BULLETIN TECHNIQUE 2016 n°01

208 R2

08 janvier 2016

Faisceau habitacle (prise afficheur MPDU) :

Exemple de contact entre deux broches :

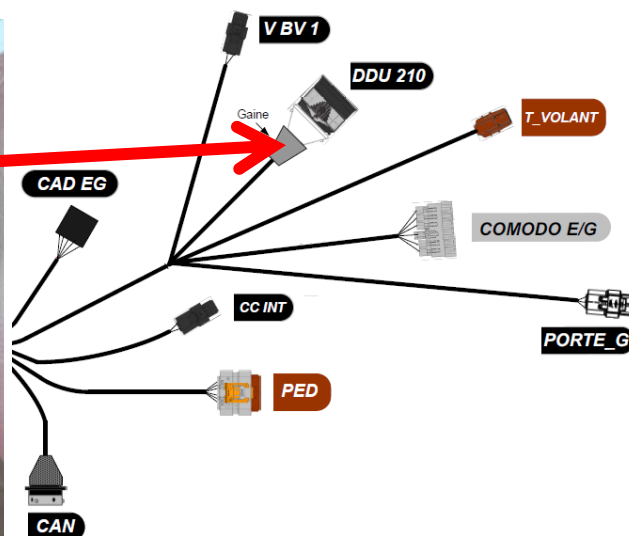
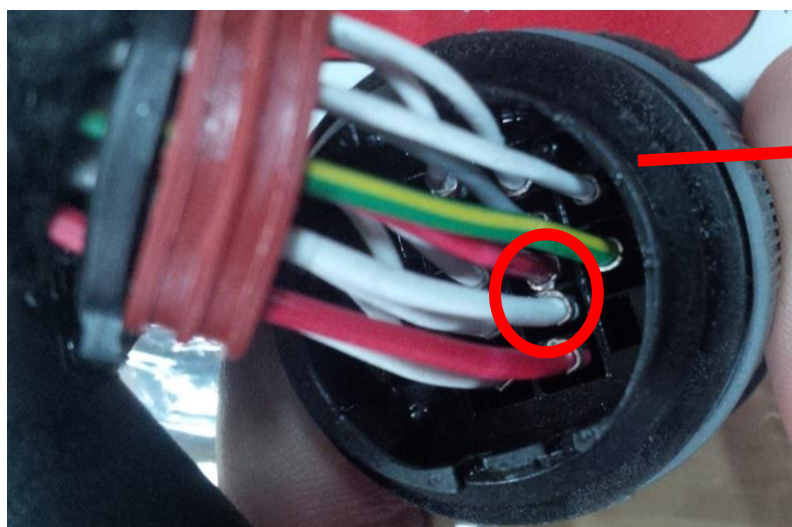
Suite à une erreur d'assemblage, certains faisceaux habitacle de référence 3Z9S21071 (jusqu'à l'indice E) peuvent être défectueux, et entraîner la destruction de l'afficheur MPDU.

Il est obligatoire de contrôler toutes les broches de la prise de l'afficheur MPDU côté faisceau habitacle (connecteur marqué « DDU 210 » du faisceau habitacle) avant son montage quand ceci est encore possible :

- Il faut enlever la gaine thermo-rétractable située à l'arrière de la prise, puis déclipser l'arrière de la prise pour voir l'arrière des broches de contact.
- Les broches doivent être impérativement enfichées dans le même sens, pour éviter toute possibilité de contact entre elles.

Si vous constatez une possibilité de contact entre 2 broches sur le faisceau habitacle de votre 208 R2, merci d'en informer l'assistance technique Peugeot Sport en joignant une photo.

Merci ensuite de nous retourner le faisceau en question avec :

Un nouveau faisceau habitacle conforme vous sera alors envoyé.

Example of contact between two pins:

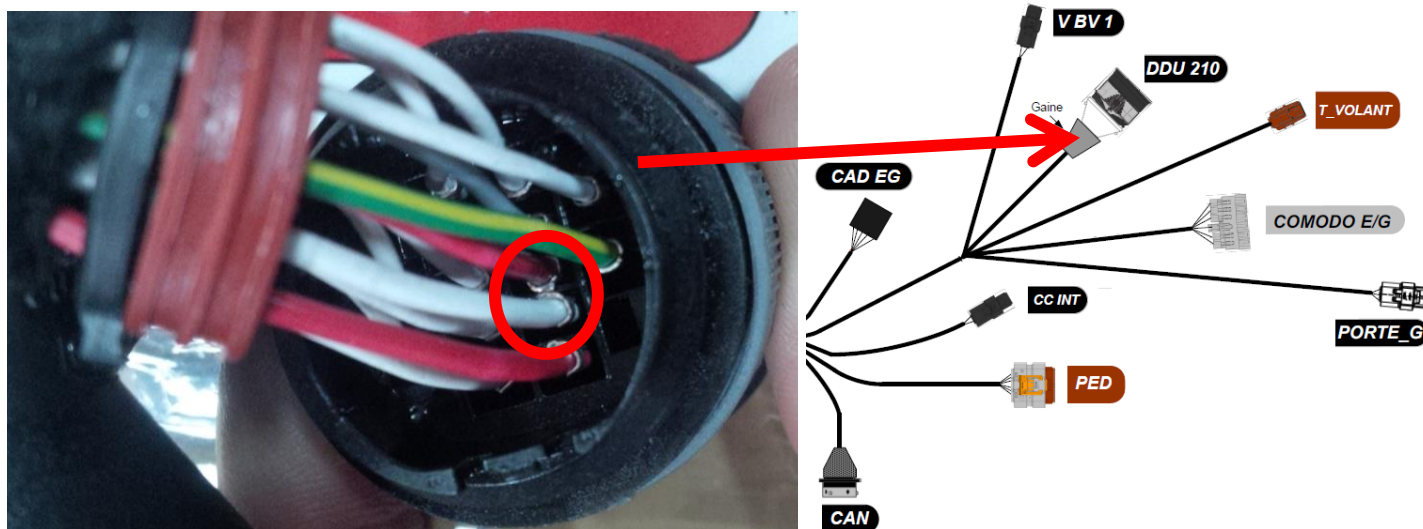
Following an assembly mistake, some cockpit wiring loom PN 3Z9S21071 (until spec letter "E") can be faulty and cause the destruction of the MPDU display.

It is mandatory to control all the pins of the MPDU display connector on the cockpit wiring loom (before installation if it's still possible):

- Remove the shrink tubing on the back of the connector and unclip the rear of the connector to access the contact pins.
- The pins must imperatively be plugged with the same orientation in order to avoid any possibility of contact between them.

If you see any possibility of contact between two pins on the cockpit wiring loom of your 208 R2, thank you to inform the Peugeot Sport technical support and attach a picture of the problem.

Thank you then to send the faulty wiring loom to us together with:

A new cockpit wiring loom will then be sent to you.
